MEE FA機器 テクニカルニュース

No.FAB3-018

表 題 FAグッズ一部機種仕様変更のお知らせ

適用機種 DC 用入出力変換ユニット バラ線ケーブル

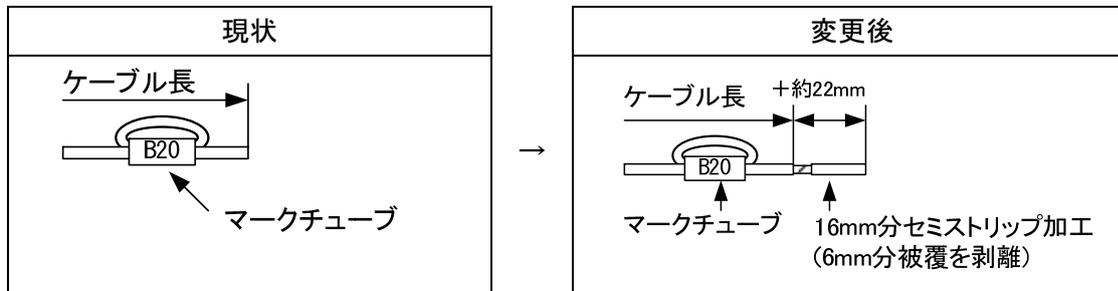
電線の端末処理を下図のように変更しています。

※セミストリップ加工とは、被覆を完全に剥離しない状態で加工したものです。

圧着端子加工時等、お客様での電線ストリップ作業を省略することが可能です。
